2. ACTA DE COSTOS

CONTRATO DE INTERVENTORÍA No.: 1039 de 2022

INTERVENTORIA PARA LA ATENCION DE VIAS REGIONALES EN LOS DEPARTAMENTOS DE CUNDINAMARCA Y TOLIMA CON OBRAS DE MEJORAMIENTO EN EL MARCO DEL PROGRAMA DE OBRA PUBLICA "VIAS PARA LA CONEXIÓN DE TERRITORIOS, EL CRECIMIENTO SOSTENIBLE Y LA REACTIVACION 2.0" LOTE 1

El presente informe tiene por objeto emitir un concepto respecto a la tercera revisión estructural de diseños estructurales presentados por parte del Contratista de muros de contención anclados con cables entre el Sector crítico 1 y 2, del cual tiene observaciones pendientes de ser atendidas por parte del Contratista. Este informe fue entregado el día 4 de agosto de 2025.

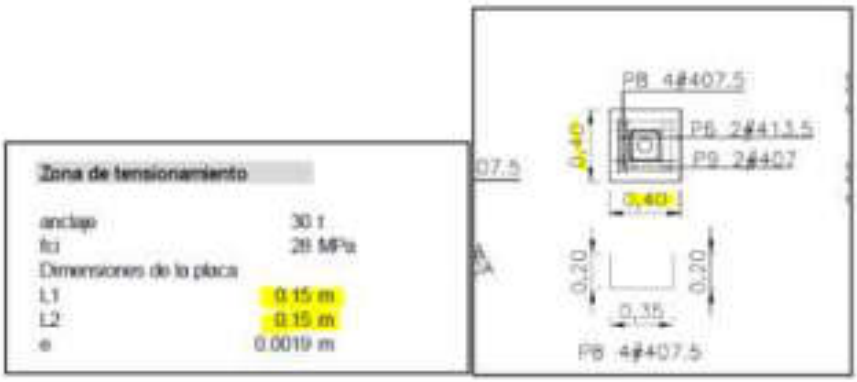
2. Partiendo de la observación anterior es necesario referenciar dentro de la Memoria de cálculo el número de página del Estudio de suelos parámetros geotécnicos tales como ángulo de fricción del suelo, coeficiente de presión activa del suelo, peso unitario.

RTA No 1_CONTRATISTA (14/07/2025): "Los parámetros empleados para el cálculo de empujes corresponden a valores típicos para suelos de relleno."
***RTA No 1_INTV (22/07/2025): Observación parcialmente atendida:** Es necesario aclarar el peso unitario en el Estudio de suelos, coeficientes de presión, ángulos de fricción, ya que este no este documento no es claro en lo que respecta en los parámetros geotécnicos de*

diseño para el diseño estructural de los muros solicitados en la observación. Dado esto, se solicita indicar explícitamente el número de página del Estudio de suelos donde se tomaron los parámetros geotécnicos empleados para el diseño del muro.
RTA No 2 CONTRATISTA (31/07/2025): "Los parámetros geotécnicos de diseño para el sitio crítico 1 se encuentran en el INFORME ESTABILIDAD DE TALUDES SITIO CRITICO 1_V3, página 80, Tabla 25. Parámetros de Diseño
Los parámetros geotécnicos de diseño para el sitio crítico 2 se encuentran en el INFORME ESTABILIDAD DE TALUDES SITIO CRITICO 2, página 75, Tabla 25. Parámetros de Diseño"

RTA No 2_INTV (04/08/2025): Observación suficientemente atendida.

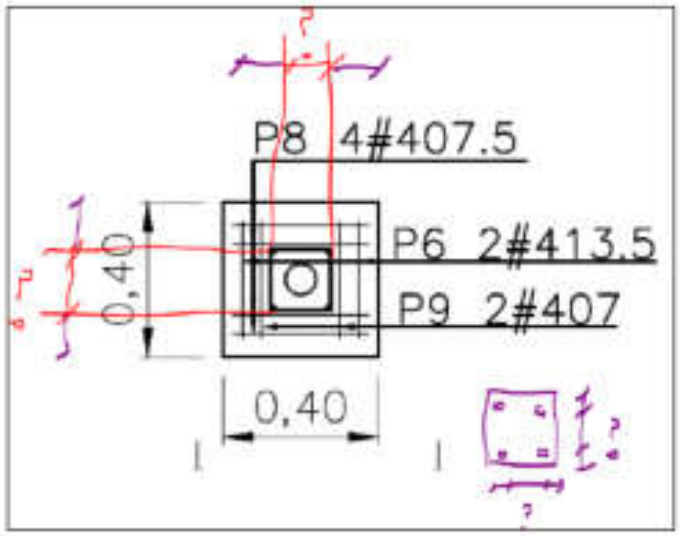
RTA No 1_CONTRATISTA (14/07/2025): "Se atiende y se complementa la memoria con la zona de anclaje"
***RTA No 1_INTV (22/07/2025): Observación parcialmente atendida:** Las dimensiones indicadas en el diseño de los anclajes no coinciden con lo indicado en los planos estructurales, ya que en el diseño se indican anclajes de 15cmx15cm y los planos se indican de 40cmx40cm. Adicionalmente en los planos estructurales no se indican las dimensiones de las platinas y su respectico espesor y como se va anclar al dado o zona de anclaje.*

anclaje de 0.40x0.40 con un espesor mínimo de 20 cm resiste anclajes de hasta 70 toneladas as: (…)

RTA No 2_INTV (04/04/2025): Observación parcialmente atendida: Dada la confusión presentada ante la Interventoría la cual también se puede dar en obra, es necesario acotar la lámina en los planos estructurales y detallarla en su totalidad bajo las siguientes consideraciones: dimensiones de platina, separación entre pernos, separación de perno a borde de platina, espesor de lámina, resistencia de la platina, diámetro de pernos, resistencia de pernos, diámetro de agujero de platina, longitud de anclaje de pernos o uso de algún epóxico de anclaje. Dado este detallamiento se evitarán confusiones en obra y también para la Interventoría.

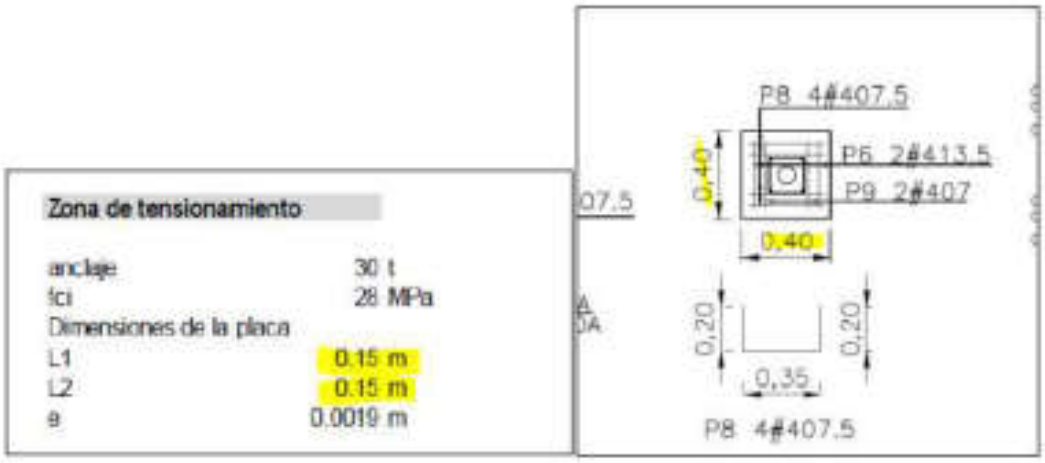
RTA No 1_CONTRATISTA (14/07/2025): "A las estructuras de contención se les provee con pases de tubería para evitar empujes hidrostáticos, no se consideran estructuras estancas."
RTA No 1_INTV (22/07/2025): Observación parcialmente atendida: *Es necesario indicar los filtros en los planos estructurales mediante un detalle general del mismo con la geometría del muro con el fin de conocer el tipo de filtro.*
RTA No 2 CONTRATISTA (31/07/2025): "Se incluyen en el plano los detalles de los filtros (filtro francés y geodren planar)

RTA No 2_INTV (04/08/2025): Observación suficientemente atendida.

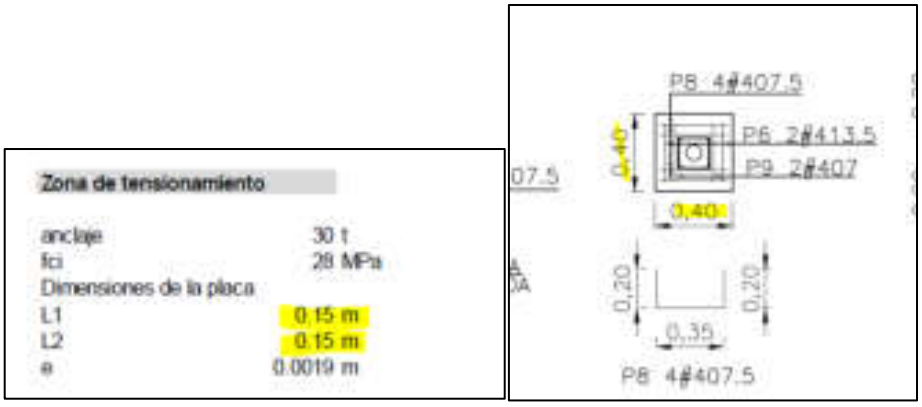
RTA No 1_INTV (22/07/2025): Observación parcialmente atendida: Es necesario indicar los filtros en los planos estructurales mediante un detalle general del mismo con la geometría del muro con el fin de conocer el tipo de filtro.

RTA No 2 CONTRATISTA (31/07/2025): *"Se incluyen en el plano los detalles de los filtros (filtro francés y geodren planar)*

RTA No 2 INTV (04/08/2025): Observación suficientemente atendida.

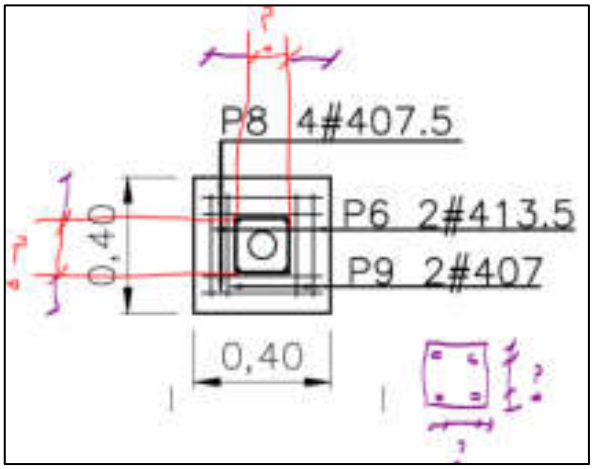
RTA No 1 INTV (22/07/2025): Observación parcialmente atendida: Las dimensiones indicadas en el diseño de los anclajes no coinciden con lo indicado en los planos estructurales, ya que en el diseño se indican anclajes de 15cmx15cm y los planos se indican de 40cmx40cm. Adicionalmente en los planos estructurales no se indican las dimensiones de las platinas y su respectico espesor y como se va anclar al dado o zona de anclaje.

RTA No 2 CONTRATISTA (31/07/2025): *"Existe una confusión, la dimensión de 0.15x0.15 corresponde a la platina la cual va embebida en el concreto. La geometría para la zona de anclaje de 0.40x0.40 con un espesor mínimo de 20 cm resiste anclajes de hasta 70 toneladas as: (…)*

RTA No 2 INTV (04/04/2025): Observación parcialmente atendida: Dada la confusión presentada ante la Interventoría la cual también se puede dar en obra, es necesario acotar la lámina en los planos estructurales y detallarla en su totalidad bajo las siguientes consideraciones: dimensiones de platina, separación entre pernos, separación de perno a borde de platina, espesor de lámina, resistencia de la platina, diámetro de pernos, resistencia de pernos, diámetro de agujero de platina, longitud de anclaje de pernos o uso de algún epóxico de anclaje. Dado este detallamiento se evitarán confusiones en obra y también para la Interventoría.

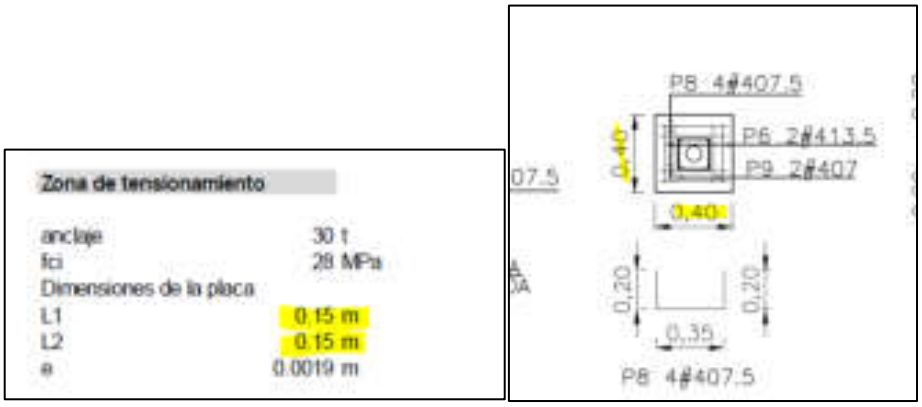
RTA No 1_ INTV (22/07/2025): Observación parcialmente atendida: Es necesario indicar los filtros en los planos estructurales mediante un detalle general del mismo con la geometría del muro con el fin de conocer el tipo de filtro.

RTA No 2 CONTRATISTA (31/07/2025): *"Se incluyen en el plano los detalles de los filtros (filtro francés y geodren planar)*
